**la Contratación de
CONSTRUCCIÓN DEL SISTEMA DE
SANEAMIENTO DE SAN RAMÓN
1ª ETAPA CUENCA “CENTRO”**

LPI Nº 15.240

CIRCULAR Nº 006

Aclaraciones

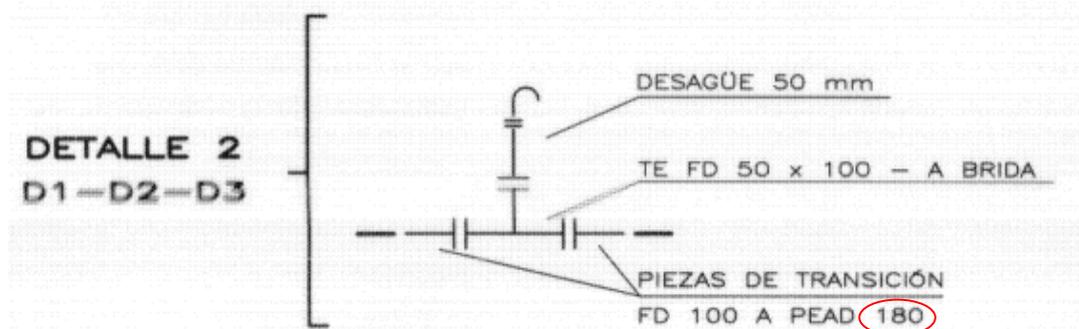
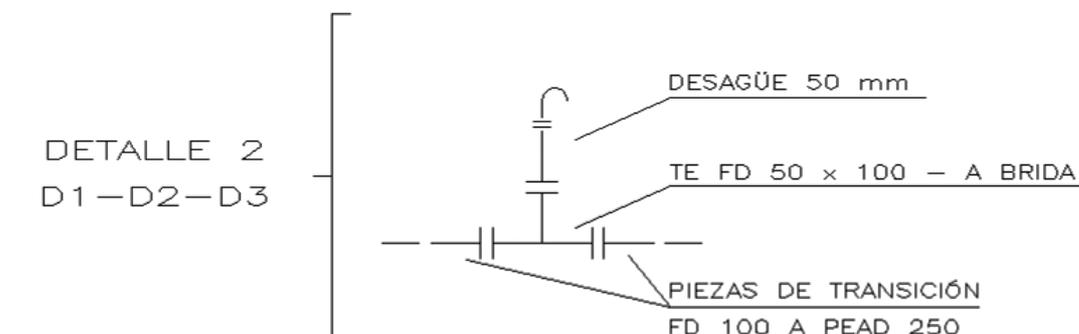
Consulta N° 1: Se solicita aclarar las dimensiones de las piezas de los desagües de la línea de impulsión, ya que el diámetro de la tubería de PEAD es de 250mm y en el plano 42052/6 figuran como de 180 mm.

Enmienda N° 1: En el plano 42052/6 en el detalle de las válvulas de desagüe en donde dice PEAD 180 debe decir PEAD 250

Donde dice

Debe decir:
